Meie 30.12.2021 nr 7.1-1/21/22965-3

**Künka kinnistu juurdepääsutee  
projekteerimistingimuste eelnõu kooskõlastamine  
märkustega, ristumiskoha ehitamise nõuded**

Olete esitanud Transpordiametile kooskõlastamiseks Rapla maakonnas Rapla vallas Seli külas Künka kinnistu (katastritunnusega 66903:002:0089) juurdepääsutee projekteerimistingimuste eelnõu (taotlus nr 2111002/14496, menetlus nr 285913).

Lisa: juurdepääsutee asendiskeem

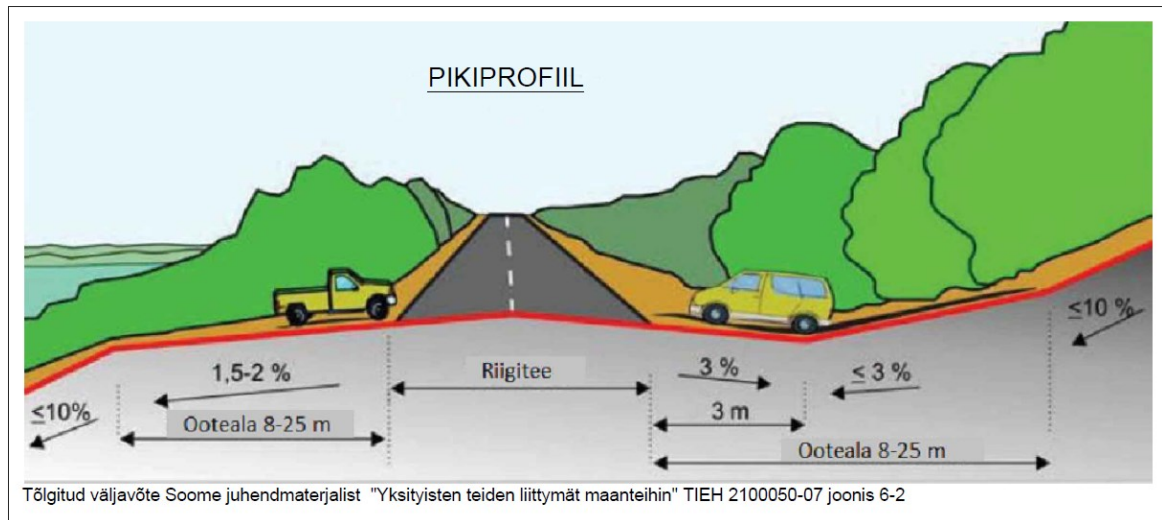
Künka kinnistu (mäetööstusmaa 60% ja maatulundusmaa 40% sihtotstarve) külgneb riigiteega 20109 Seli-Angerja (edaspidi *riigitee*) ja asub riigitee kaitsevööndis vahemikus km 0,47-0,92. Projekteerimistingimuste taotlusele on lisatud juurdepääsutee asendiskeem (vt Lisa).

1. Projekti asendiplaanile kanda ja seletuskirjas tuua välja EhS § 71 kohane tee kaitsevöönd.
2. Kanda joonistele kaeviku kaugus riigitee äärmise sõiduraja välimisest servast 20 meetri kaugusel.

4. Projektis kasutada riikliku teeregistri (<http://teeregister.riik.ee>) põhiseid teede numbreid ja nimetusi.
5. Juurdepääs kavandada riigiteele projekteeritud ristumiskohalt 20109 km 0,50 (vt nõuded Lisa 1). Olemasolev ristumiskoht km 0,79 likvideerida. Uue ristumiskoha vastuvõtmise eelduseks on olemasoleva ristumiskoha likvideerimine.

1. Ristumiskoht projekteerida taotluses märgitud asukohta, so orienteeruvalt 20109 km 0,50. Asukoht täpsustub projekti koostamisel. Tagatud peab olema nähtavus riigiteele.

2. Projektis näha ette Künka kinnistu olemasoleva km 0,79 juurdepääsutee likvideerimine.
3. Ristumiskoha ehitamiseks tuleb koostada teeprojekt (edaspidi *projekt*) põhiprojekti staadiumis vastavalt majandus- ja taristuministri 09.01.2020 [määrusele nr 2](#) „Tee ehitusprojektile esitatavad nõuded“.
